TRAVAUX DE CONSTRUCTION D'UN BASSIN DE
STOCKAGE/RESTITUTION DES EAUX UNITAIRES PAR TEMPS DE PLUIE
SUR LA COMMUNE DE CHAMBERY

FICHE EVENEMENT N°01

Marché : LOT 01 – Bassin de stockage

Objet : Modification Fils d'eau entrée et sortie du canal

FICHE EVENEMENT N°03

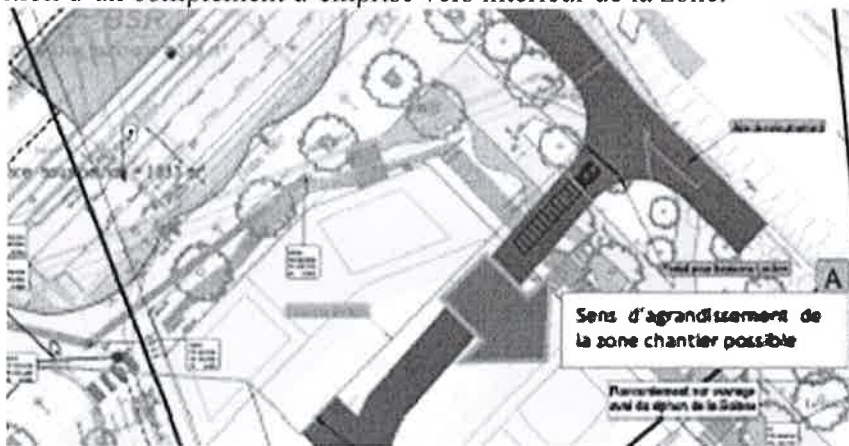
Objet : Modification emprise de chantier

Réduction en pan coupé de l'emprise chantier.

Mise à disposition d'un complément d'emprise vers intérieur de la zone.

FICHE EVENEMENT N°04

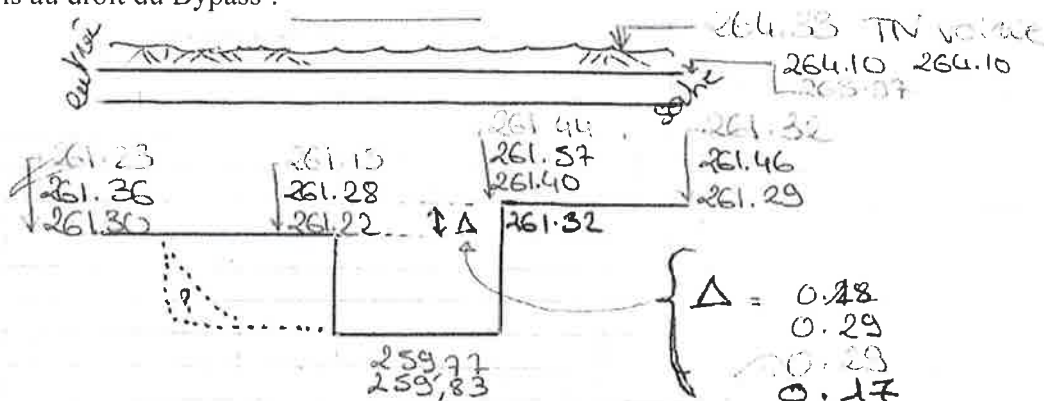
Objet : Modification Fils d'eau entrée et sortie du canal, modification NGF dalle de couverture et GC intérieur bassin

Modification de toutes les côtes NGF du bassin (hors fond de fouille) de 13cm à la baisse :

- Dessus dalle de couverture = 263.97
- Fe entrée canal = 261.23
- Fe chambre K = 261.21 => donc Fe sortie canal 261.32
- Détails au droit du Bypass :

La hauteur de marche côté exutoire sera à confirmer suivant modification validée (suivant nouveau modèle hydraulique)

Nécessité de baisser l'ensemble de l'ouvrage pour correspondre au niveau de voirie du Leclerc / projet voirie.
